Réf. de la FSN : Spectra Optia FA38

Notification de sécurité urgente
Précisions concernant l'exécution d'un amorçage personnalisé
avec des globules rouges

Amorçage personnalisé du système d'aphérèse Spectra Optia® - Addendum au manuel d'utilisation

Figure 1 : Exemple d'écran de recommandation d'amorçage personnalisé pour une procédure CCMC

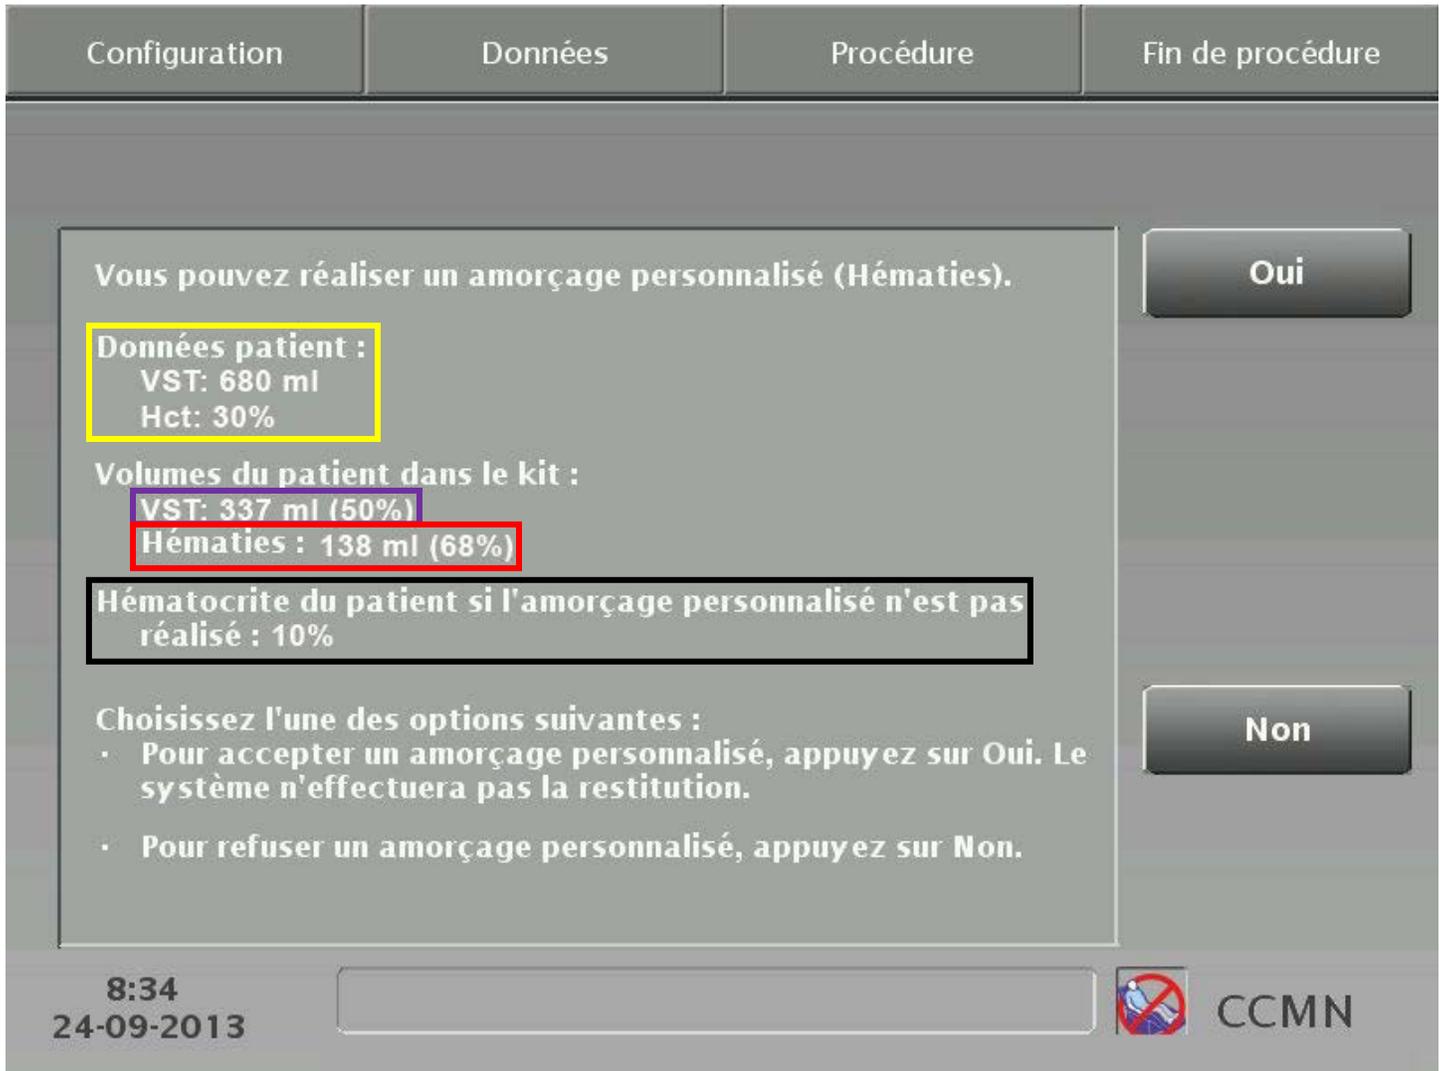
L'écran de cet exemple montre un patient avec un VST de 680 ml et un HCT de 30 % (cadre jaune). Notez que les informations affichées sont spécifiques au VST et à l'HCT saisis pour ce patient et varient en fonction de chaque patient.

- Le VST calculé requis dans le kit de collecte est de 337 ml, ce qui équivaut à 50 % du VST du patient (cadre violet).
- Le volume de GR calculé requis dans le kit de collecte est de 138 ml, ce qui équivaut à 68 % du volume de GR du patient (cadre rouge). Il s'agit également du nombre minimum de GR requis dans l'unité d'amorçage personnalisé pour limiter toute modification de l'HCT du patient.
- Si un amorçage personnalisé n'est pas effectué, l'HCT estimé du patient sera de 10 % (case noire).

Demandez conseil au médecin traitant lorsque l'écran de recommandation d'amorçage personnalisé s'affiche pour déterminer l'unité d'amorçage personnalisé appropriée pour le patient en cours de traitement.

Figure 2 : Schéma montrant les GR nécessaires chez le patient lorsque l'interface est établie pour une unité de GR non diluée

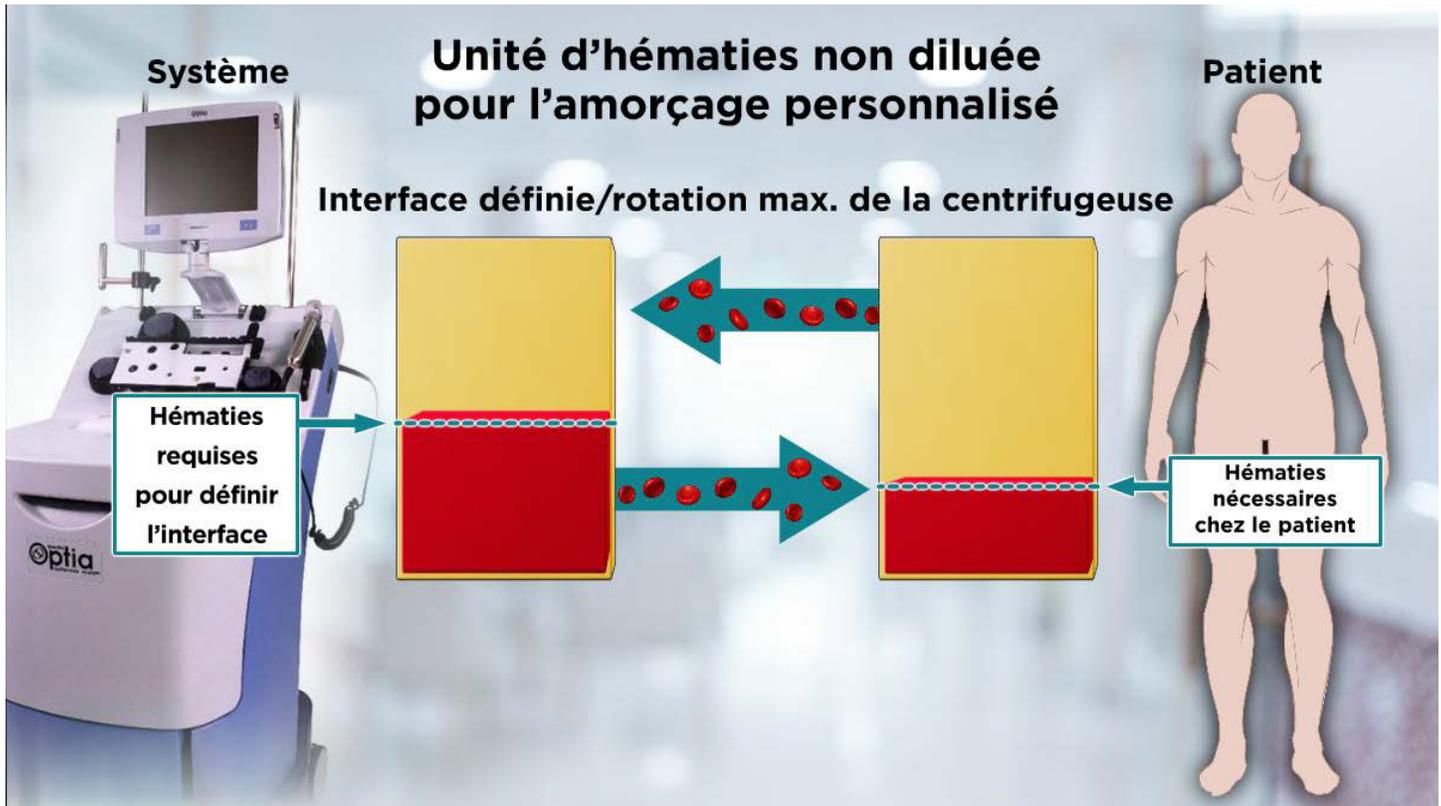
Pour un kit IDL, Terumo Blood and Cell Technologies recommande l'utilisation d'une unité de GR de 300 ml avec un HCT de 60 % pour réaliser un amorçage personnalisé. Si l'unité recommandée est utilisée, aucun GR supplémentaire provenant du patient ne sera aspiré dans le kit de collecte pour établir l'interface car le VGR de l'unité est adéquat (voir la figure 2 ci-dessous).

Figure 3 : Schéma montrant les GR nécessaires chez le patient lorsque l'interface est établie pour une unité de GR diluée.

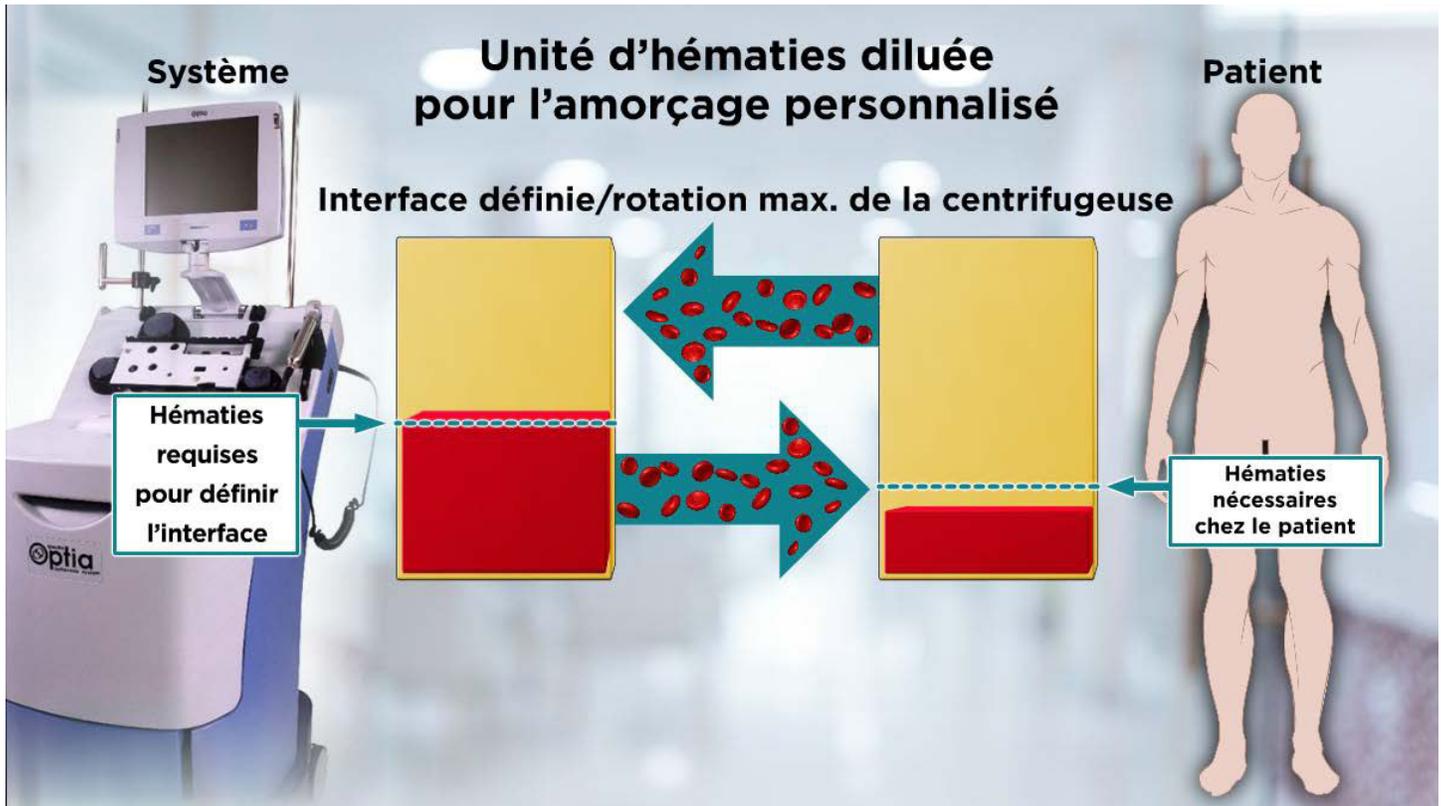
Lorsqu'un amorçage personnalisé est effectué à l'aide d'une unité de GR, le système retient une partie des GR du patient dans le kit de collecte, comme illustré à la figure 3 ci-dessous. Par conséquent, le patient peut subir une diminution de l'HCT et ne pas tolérer la procédure.

Terumo Blood and Cell Technologies ne recommande pas d'utiliser des unités de GR diluées pour réaliser un amorçage personnalisé. L'importance de l'utilisation d'unités de GR standard avec un volume suffisant est soulignée dans les exemples de l'Annexe 1.
